P. ÄNDERUNG GÜLTIG AB (DATUM)

BETROFFENE GERÄTETYPEN

BOX UNTERTHEKENKÜHLER

BOX 80

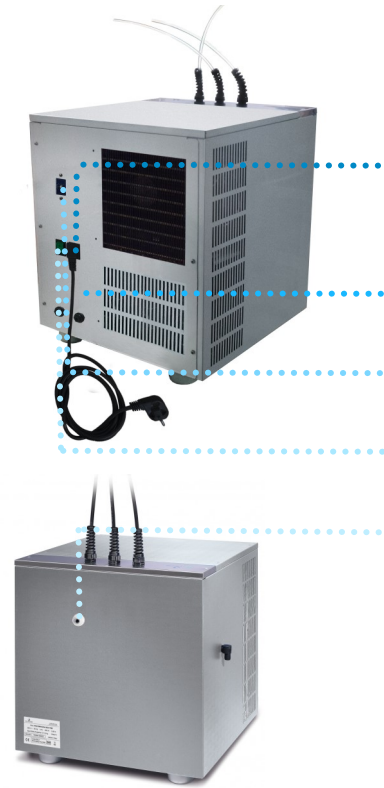
- 1 Es wurde ein IEC Stromanschluss (Kaltgerätestecker) hinzugefügt an der Front der Maschine
- 2 Es wurde ein John-Guest Steckanschluss hinzugefügt für das Füllen des Wasserbades
- 3 Das Stromkabel ist jetzt austauschbar (mit Kaltgerätestecker)
